Dato: 25.10.2023

Dokumentnummer: 20/7651-18

### Gnr 3, bnr 448 - Søknadspiktig fasadeendring

Utdrag fra tegning:

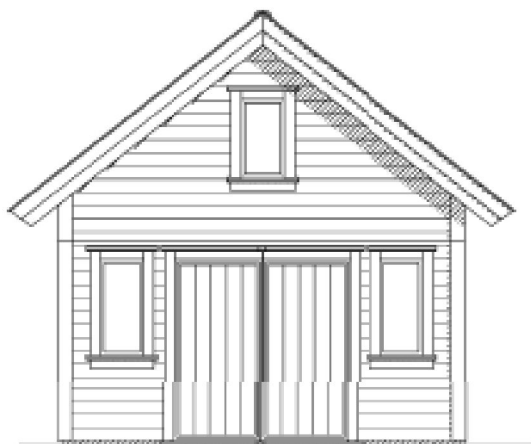
Etter en befaring i området 11.10.23, ble kommunens byggetilsyn oppmerksom på at naustet på 3/448 ikke er bygget i henhold til gitt tillatelse.

På fasadetegningen som tillatelsen er godkjent etter er det heltre dører, mens det nå er satt inn dører med store glassflater.

På grunn av endring av fasadeuttrykket mot sjø, anses endringen som vesentlig og dermed søknadspiktig. Det er ikke tilstrekkelig å sende inn oppdaterte fasadetegninger.

Vennligst send inn søknad om fasadeendring dersom du ønsker å beholde de monterte dørene. Det er ikke tilstrekkelig å sette på trelemmer, da dette heller ikke samsvarer med søknad.

Dersom det ikke søkes om endring, må dørene byttes ut til hele tredører.
